**Pratica ARPAE – Area Autorizzazioni e Concessioni Metropolitana n. 10282/2022**

**Istruttoria di VAS/ValSAT del POC stralcio ANS\_C2.4 parte e D\_N.8 parte "Collina 2 nord" con valore ed effetti di PUA**

**Autorità competente: Città metropolitana di Bologna (CM BO)**

**Autorità procedente: Comune di Comune di Castel San Pietro Terme**

Tav. 3,25 (particolare)

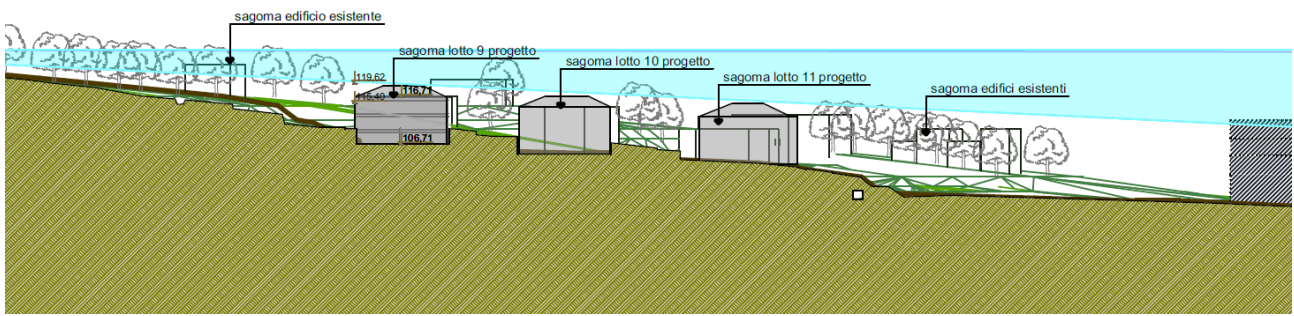
Per salvaguardare la visuale libera verso la pianura, il progetto prevede di ribassare di circa 6 m la quota di imposta del piano terra degli edifici più a ovest, così da ottenere che il colmo del tetto si trovi appena al di sotto del cono visivo da via Tanari verso la pianura.

A questo scopo il progetto prevede la realizzazione di muri di contenimento a gradoni, da realizzare all'interno dell'area classificata come DN.8 e indicata in planimetria come "verde privato non oggetto di cessione".

Il progetto prevede di ribassare di circa 6 m la quota di imposta del piano terra degli edifici più a ovest, così da ottenere che il colmo del tetto si trovi appena al di sotto del cono visivo da via Tanari verso la pianura. (TAV 3.25 - VERIFICA VISUALI.pdf)

Nella direzione opposta, dalla pianura verso la collina, non è dimostrata la visuale libera, ma solo che la vegetazione esistente, nella stagione in cui è presente il fogliame, può coprire la vista dei nuovi edifici. (TAV. 3.25 2aparte - VISUALI agg5.pdf)

- per salvaguardare la visuale libera verso la pianura, il progetto prevede di ribassare di circa 6 m la quota di imposta del piano terra degli edifici più a ovest, così da ottenere che il colmo del tetto si trovi appena al di sotto del cono visivo da via Tanari verso la pianura. Tuttavia il documento di Valsat specifica che *“l'indicazione degli edifici è da intendersi indicativa come sagoma, corpi scale, inserimento nel lotto, ecc., e potrà subire modificazioni ed adattamenti in sede di redazione del progetto definitivo in quanto gli aspetti architettonici e formali saranno oggetto di studio in sede di singolo Permesso di Costruire”*. Inoltre le NTA prevedono che *“vista la morfologia del terreno esistente, le quote di impostazione dei piani terra potranno comunque essere variate in sede di presentazione dei Permessi di Costruire dei singoli fabbricati fino a un metro in altezza rispetto alla quota indicata nella tavola 3.2a di PUA”*. Questa possibilità vanifica di fatto le verifiche della visuale libera contenute nella Tav. 3.3;

Per rendere possibile il previsto abbassamento del piano d'imposta degli edifici presenti sul lato ovest della nuova strada di urbanizzazione, il progetto prevede di risagomare il pendio e di realizzare muri di contenimento a gradoni, da realizzare all'interno dell'area classificata come DN.8 e indicata in planimetria come "verde privato non oggetto di cessione".
